LIVRE I**RAPPORT****1 - GENERALITES****1.1) OBJET DE L'ENQUÊTE**

La présente enquête publique fait suite à la demande d'autorisation environnementale déposée par la SAS "Parc éolien du Moulin de la Tour, sise à Sars-et-Rosières (59230), en vue d'exploiter un parc éolien comprenant quatre aérogénérateurs et un poste de livraison, sur le territoire des communes de Forceville-en-Vimeu et de Fontaine-le-Sec.

Dossier n° E21000032/80

Projet de parc éolien sur les communes de Forceville-en-Vimeu et de Fontaine-le-Sec,
présenté par la SAS Parc éolien du Moulin de la Tour.

Photomontages fournis par le pétitionnaire dans sa réponse à la MRAe.

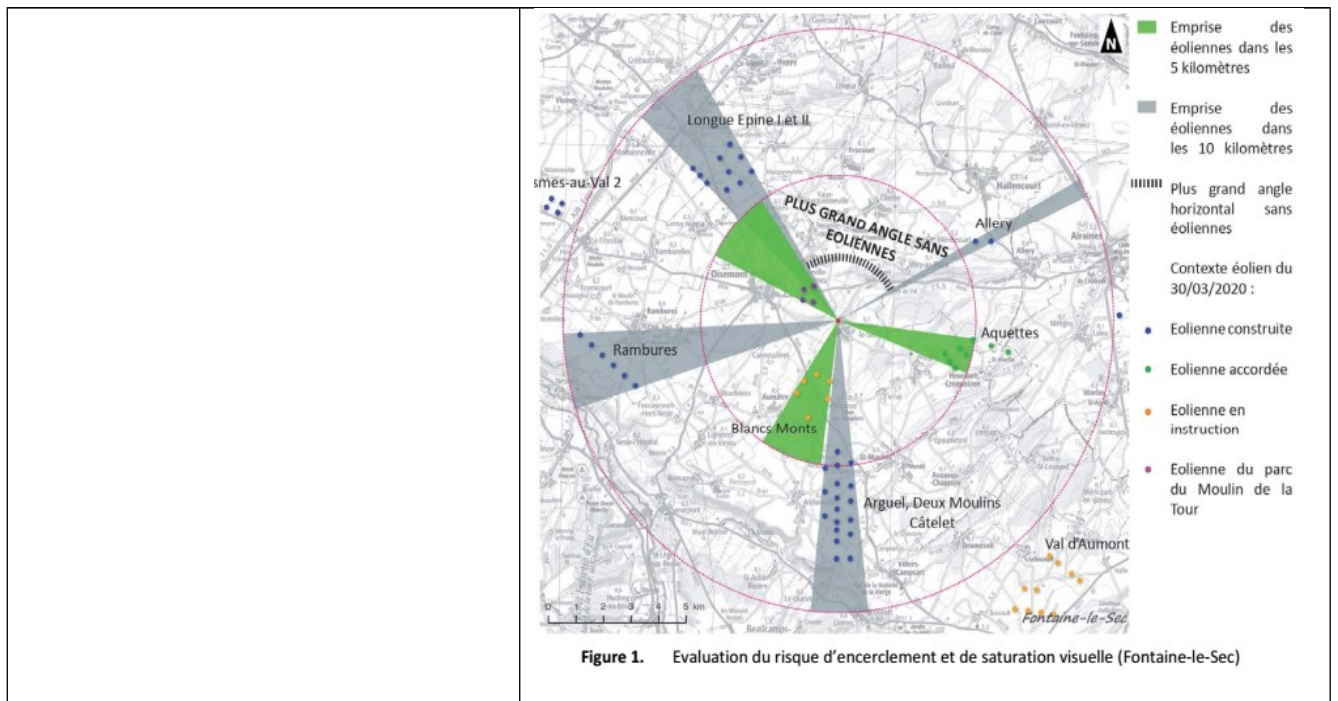
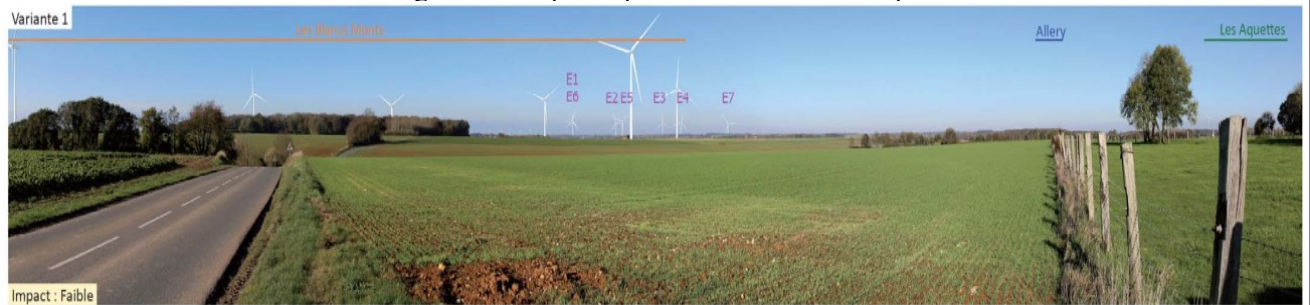
Recommandations MRAe	Réponses Escofi

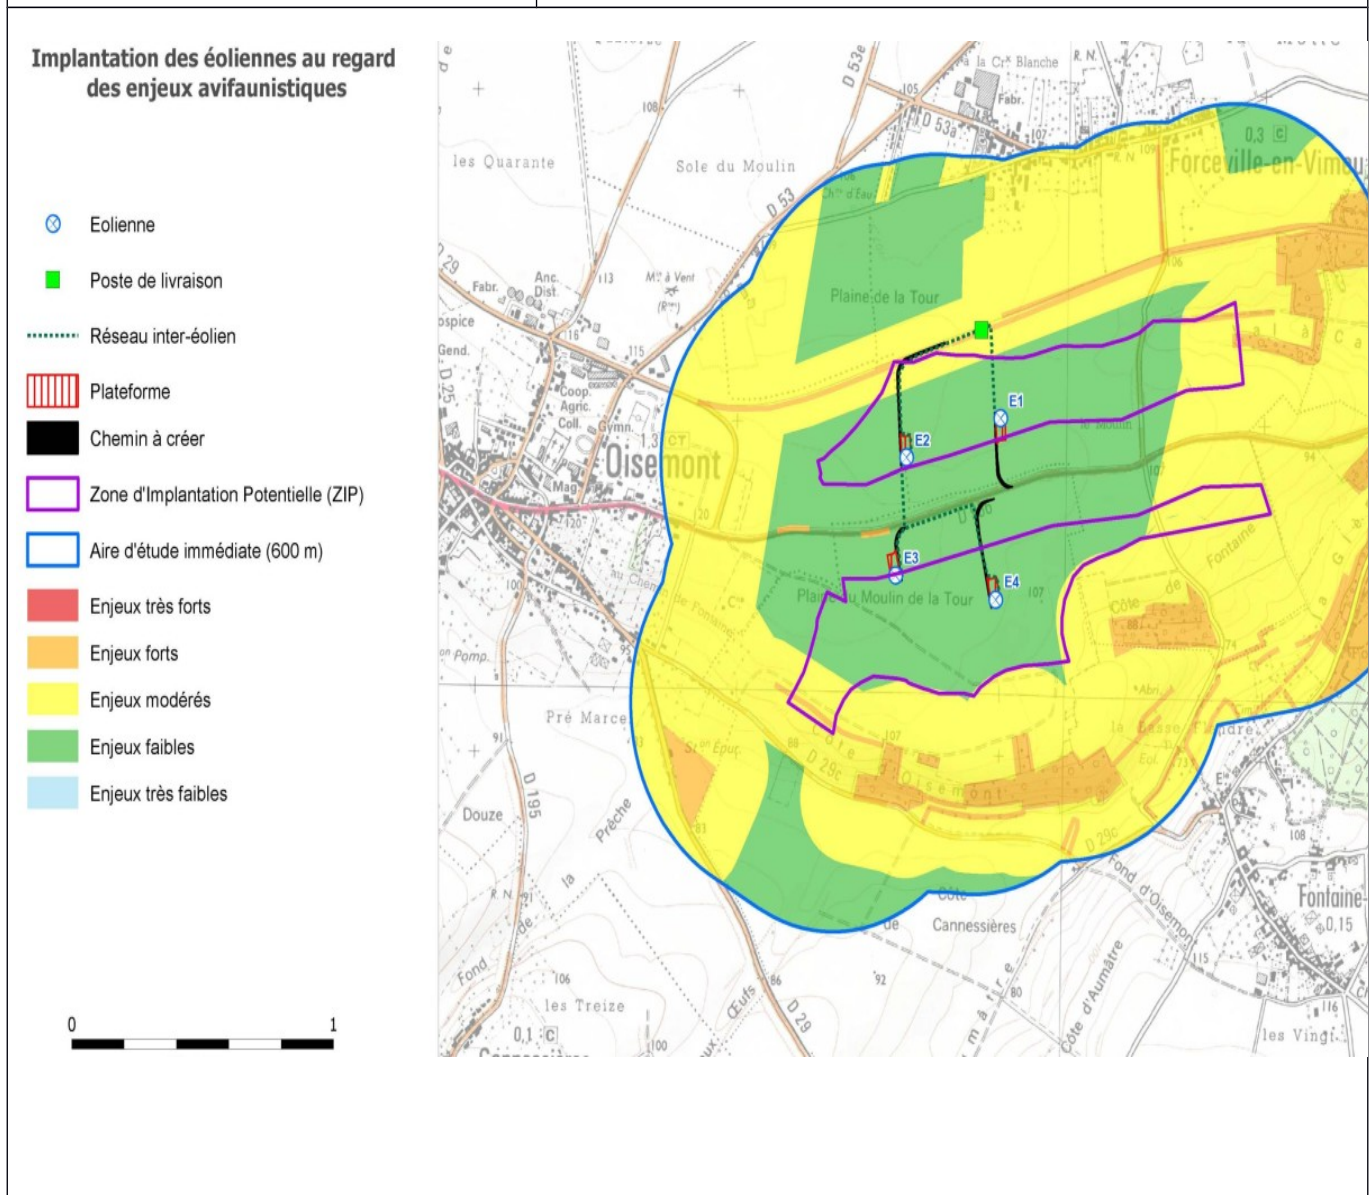
Recommandations MRAe	Réponses Escofi
<p>Prendre en considération l'impact de l'ensemble de l'éolienne (mat et pales) pour la définition des zones tampons</p>	<p>Concernant la définition des zones tampon des boisements et des haies pour l'avifaune, à l'heure actuelle nous n'avons pas connaissance de données scientifiques sur la distance permettant d'éviter les impacts sur l'avifaune des boisements. Nous nous sommes donc basés sur celle préconisée pour les Chiroptères.</p> <p>Concernant les haies, ce milieu accueille moins d'espèces aussi bien en nombre qu'en effectifs. Il s'agit par ailleurs de haies isolées écologiquement et présentes en bordure de départementale (Cf. photos 8 et 9).</p> <p>Une zone tampon moindre de 100 m a donc été mise en place. Celle-ci permet notamment d'éviter le survol de la haie par l'éolienne.</p> <p>Un enjeu inférieur qu'aux boisements et aux haies, soit modéré, est attribué à ces zones tampon car l'enjeu est moins important qu'au niveau du milieu lui-même. De ce fait, toutes les éoliennes sont placées dans des zones à enjeux faibles pour l'avifaune comme on peut le voir sur la carte suivante.</p>

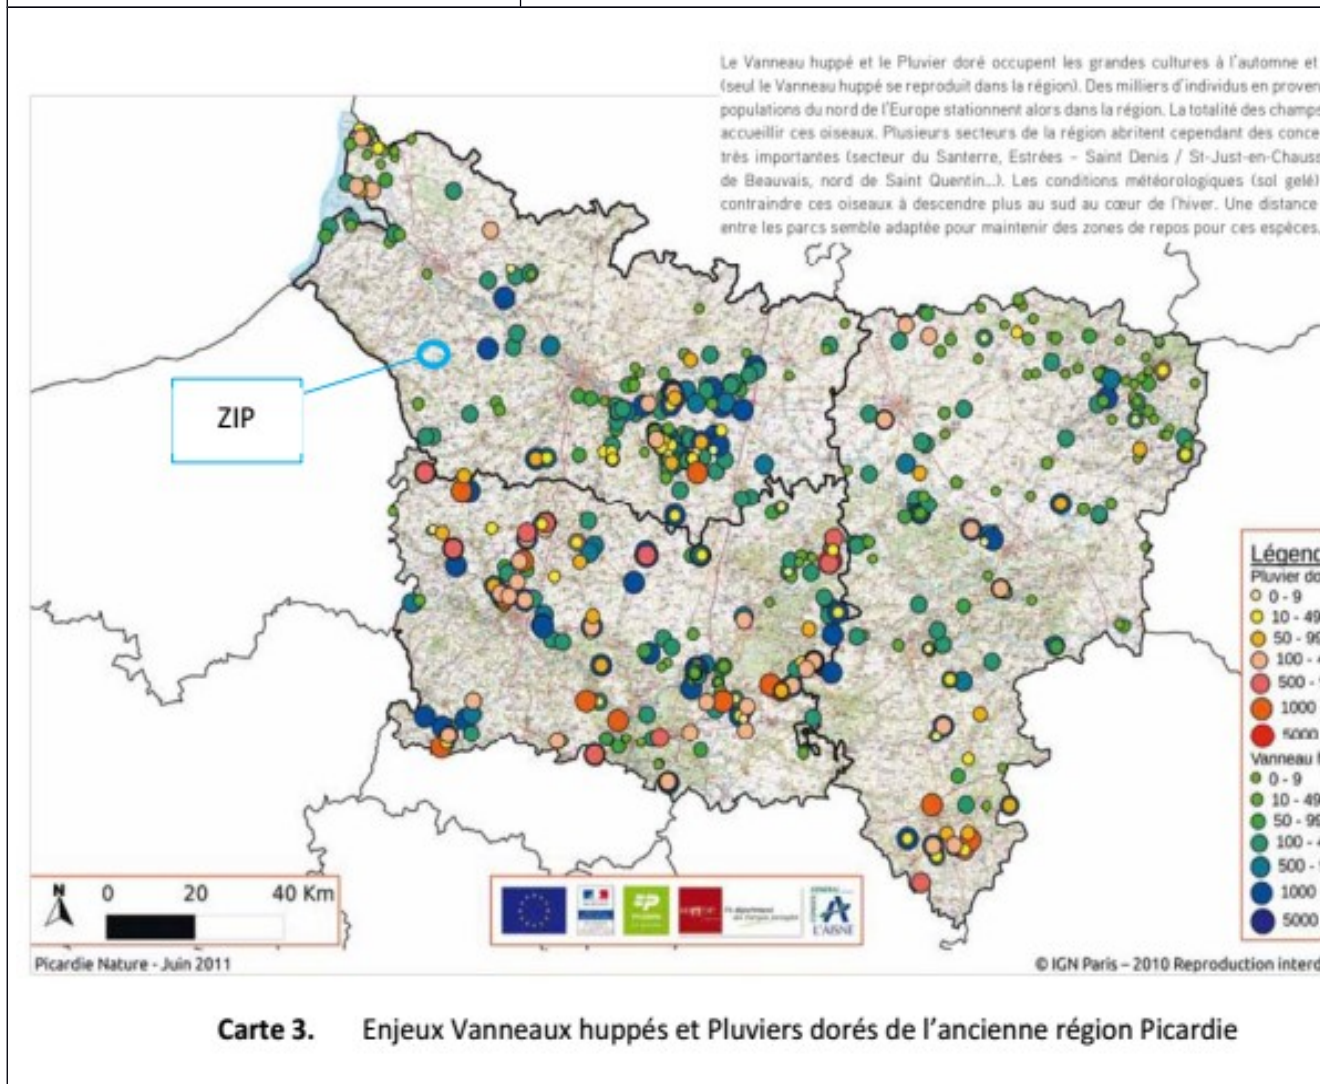
Recommandations MRAe	Réponses Escofi
<p>Justifier de la qualification des enjeux avifaunistiques au niveau des éoliennes E1 et E4.</p>	<p>A l'endroit de l'éolienne E1, les observations évoquées sont 4 goélands bruns observés en stationnement le 12 septembre 2019.</p> <p>A l'endroit de l'éolienne E4, un stationnement de 110 vanneaux huppés a été observé le 14 février 2018. Dans les deux cas, il s'agit là de l'observation de quelques individus au regard des effectifs qui peuvent être observés lors de regroupements de ces espèces qui peuvent être de plusieurs centaines, voire plusieurs milliers d'individus.</p> <p>Il est de même pour les Busards, les observations révèlent une utilisation occasionnelle de la zone d'implantation potentielle mais en aucun cas une zone de chasse importante ou de nidification. Ce qui aurait nécessité de réévaluer l'enjeu à la hausse. Pour finir, ces observations sont soumises à des aléas comme la rotation des cultures, qui font que telle espèce observée là à telle date peut être observée sur d'autres parcelles l'année suivante. Ce qui pourrait justifier de revoir l'enjeu à la hausse serait une fréquentation accrue ou récurrente des milieux concernés et/ou des effectifs importants. Ce qui n'était pas le cas lors de l'étude réalisée pour ce projet.</p>

Carte 4. Activité des Pipistrelles par point d'enregistrement et par nuit en transit printanier

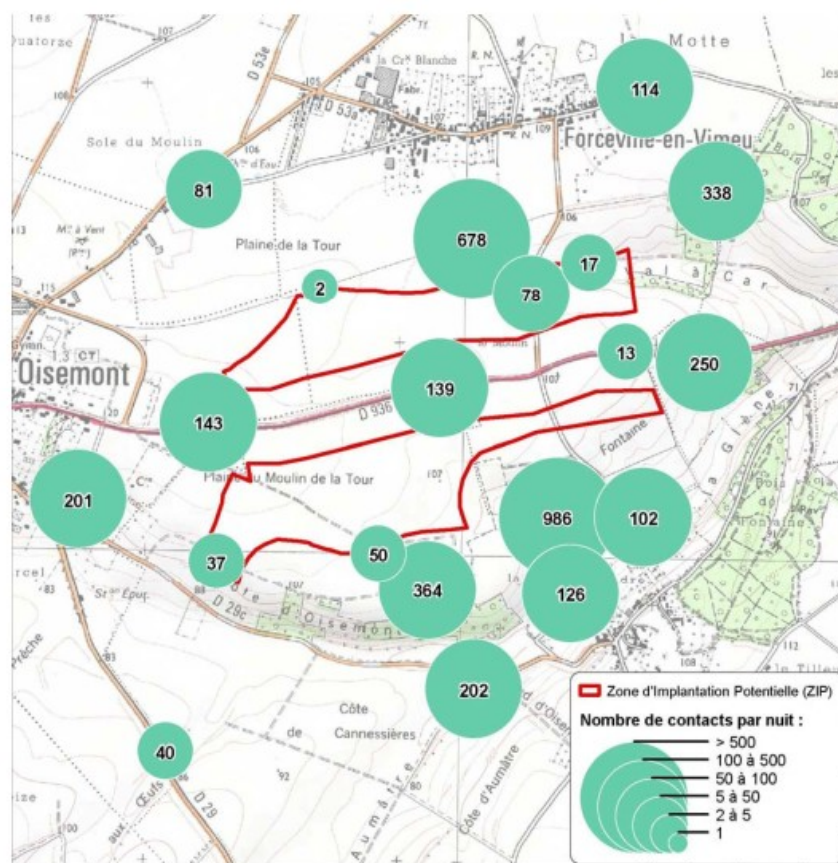
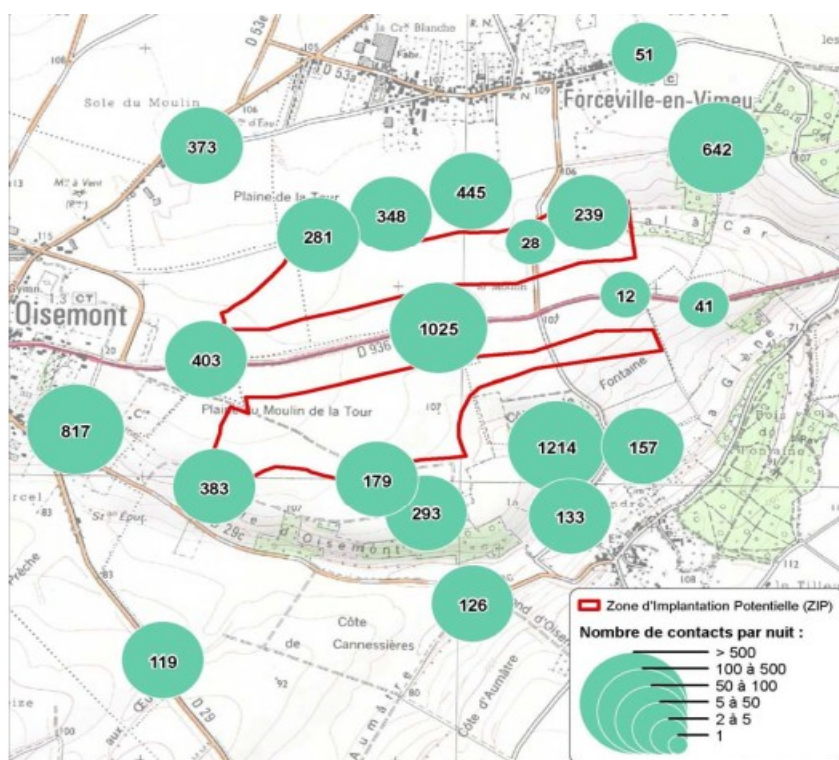
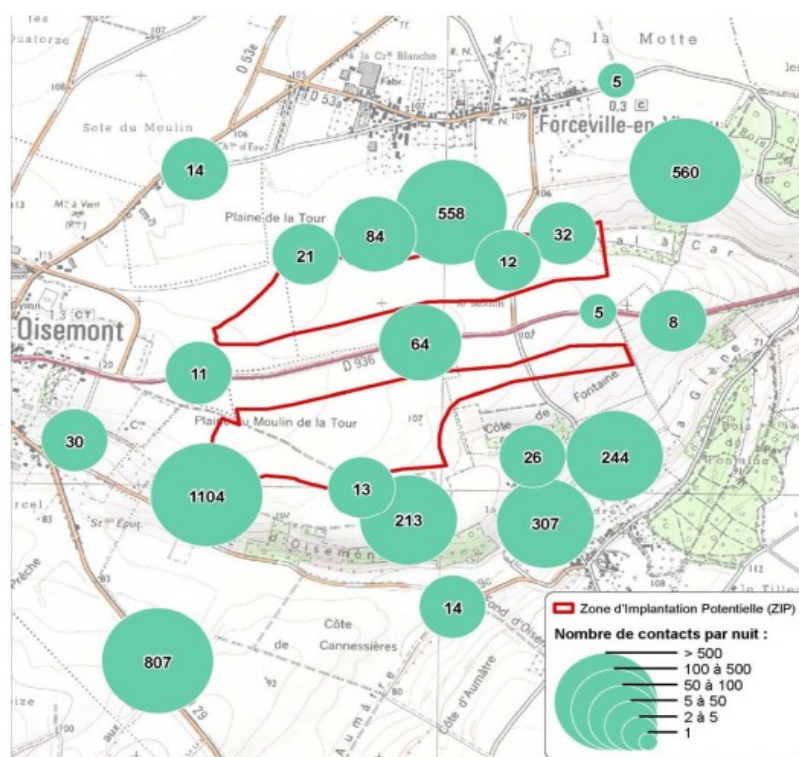
Recommandations MRAe	Réponses Escofi
<p>Après actualisation des cartes de définition des enjeux, déplacer les éoliennes afin de respecter une distance de 200 m en bout de pale entre les éoliennes et les alignements d'arbres, les haies et de tout secteur où l'étude d'impact a mis en évidence une forte activité de chauve-souris</p>	<p>Les zones tampon ont été définies en fonction des enjeux identifiés. Ainsi, autour des secteurs à enjeux très forts, une première zone tampon de 200 m est classée en «enjeux forts», puis une seconde entre 200 et 250 m en «enjeux modérés».</p> <p>La distance de 200 m correspond aux recommandations d'EUROBATS qui préconisent un évitement 200 m entre les boisements et les éoliennes. Toutefois, afin de prendre en compte les recommandations de la DREAL Hauts-de-France qui préconise une distance de 200 m en bout de pales, nous avons ajouté une seconde zone tampon de 50 m. Nous tenons à rappeler que les recommandations d'Eurobats ne font pas état d'une distance à partir du bout de pale et que lors de la rédaction de l'état initial le choix des machines n'est pas fait. Cette zone tampon supplémentaire permet donc de prendre en compte ces incertitudes et nous estimons que l'enjeu est moindre car très éloigné des lisières de boisements.</p> <p>Concernant les secteurs à enjeux modérés que sont les secteurs de chasse identifiés (en dehors des secteurs à enjeux très forts) et les corridors, les enjeux sont moindres qu'au niveau des boisements aussi bien en termes de nombre d'espèces que d'activités. Ainsi, une zone tampon de 50 m a été définie en enjeu modéré afin d'éviter le survol de ces éléments par les éoliennes.</p> <p>Si l'on se réfère au tableau 3 ci-après, qui présente la distance des 4 éoliennes du projet en bout de pale aux haies ou boisements les plus proches, il s'avère que toutes les éoliennes sont à plus de 200 m (en bout de pale) des secteurs boisés (forêts, bois) et respectent donc les préconisations d'Eurobats (Cf. carte 7).</p> <p>En effet, l'éolienne la plus proche d'un boisement (et non une haie) est l'éolienne E4 à 370 m en bout de pale du Boisement de la « Côte de Fontaine ».</p> <p>Une lisière d'une forêt représente un enjeu important car elle sera fréquentée par toutes les types d'espèces (Murins, Oreillards, Pipistrelles, Sérotines, Noctules ...) et avec des niveaux d'activité importants. Elle nécessite la mise en place d'une bande tampon de 200 m en bout de pales. Cette distance peut également être appliquée pour une haie d'intérêt écologique, c'est-à-dire qu'elle présente des arbres et/ou des arbustes non taillés avec une végétation herbacée développée à sa base et qui plus est si elle est à proximité d'un boisement ou d'une autre haie. Ainsi, une haie présentant un intérêt écologique faible sera fréquentée par une diversité d'espèces plus faible et dont le niveau d'activité sera également diminué. Une zone tampon moindre lui est donc appliquée. Les éoliennes les plus proches d'éléments arborés sont E3 et E2 situées à 70 et 160 m en bout de pale d'une haie basse taillée régulièrement (constats faits en 2017 et 2020) et isolée le long de la D936. Elle est donc de faible intérêt écologique. Il en est de même pour l'éolienne E1 située à 160 m de l'alignement d'arbres le long de la RD 936, qui prend place au niveau d'un parking en bitume. Ces différents éléments arborés sont isolés écologiquement comme en témoignent les résultats des écoutes chiroptérologiques au niveau de ces éléments mettant en avant de faibles niveaux d'activité des Pipistrelles (Cf. cartes en page suivante : Cartes 4, 5 et 6).</p>

En ce qui concerne les 1025 contacts inventoriés au niveau de l'alignement d'arbres en période de parturition 2017 et les 403 contacts au niveau de la haie basse plus à l'ouest, ces derniers ont été exceptionnellement causés par des dépôts de fumiers à proximité comme en témoignent des visions satellites datant du mois de mai 2017 (Cf. figures 2 et 3).

Les mêmes constats ont été faits lors des inventaires complémentaires. Ainsi, ces distances sont adaptées au regard des espèces contactées et de leur activité. Pour la plus proche, la distance de 70 m permet d'éviter le survol de la haie par les pales.
